**Comité d'experts du transport des marchandises dangereuses
et du Système général harmonisé de classification
et d'étiquetage des produits chimiques****Sous-Comité d'experts du transport des marchandises dangereuses****Quarante-deuxième session**

Genève, 3-11 décembre 2012

**Recommandations du Sous-Comité formulées à ses trente-neuvième,
quarantième et quarante et unième sessions et questions
en suspens: inscription, classement et emballage****Extincteurs: affectation au No ONU 1044 et emballage****Communication de l'expert de l'Allemagne¹****Introduction**

Exemples de types d'extincteurs qui doivent être transportés sous le No ONU 1044:

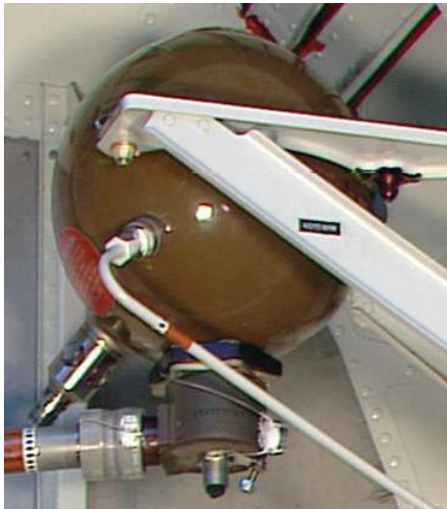
1. Extincteurs portatifs à manutention manuelle qui comprennent les extincteurs à pression permanente, à cartouche et à dioxyde de carbone.

2. Extincteurs destinés à être placés à bord d'aéronefs.

3. Extincteurs munis de roues ou extincteurs montés à demeure sur un chariot à roues, qui comprennent les mêmes catégories que précédemment (à pression permanente, à cartouche et à dioxyde de carbone).

4. Équipement ou matériel de lutte contre l'incendie monté sur roues ou sur un chariot à roues transporté non emballé et ressemblant à une (petite) remorque.

5. Extincteurs composés d'un fût à pression et d'un équipement non munis de roues, transportés non emballés et dont la manutention s'effectue par exemple au moyen d'un chariot à fourche ou d'une grue à l'état chargé ou déchargé.

6. Il s'agit d'éléments qui ne sont pas complets et qui ne peuvent être immédiatement utilisés comme extincteurs, par exemple des récipients contenant un agent extincteur avec la tuyauterie, préinstallés dans une armoire.

7. *Note: Sur la photo en bas à gauche, seule la bouteille rouge visible sur le côté fait l'objet du transport; l'équipement qui figure sur la photo de droite est considéré comme un grand emballage ou conteneur lorsqu'il est transporté.*
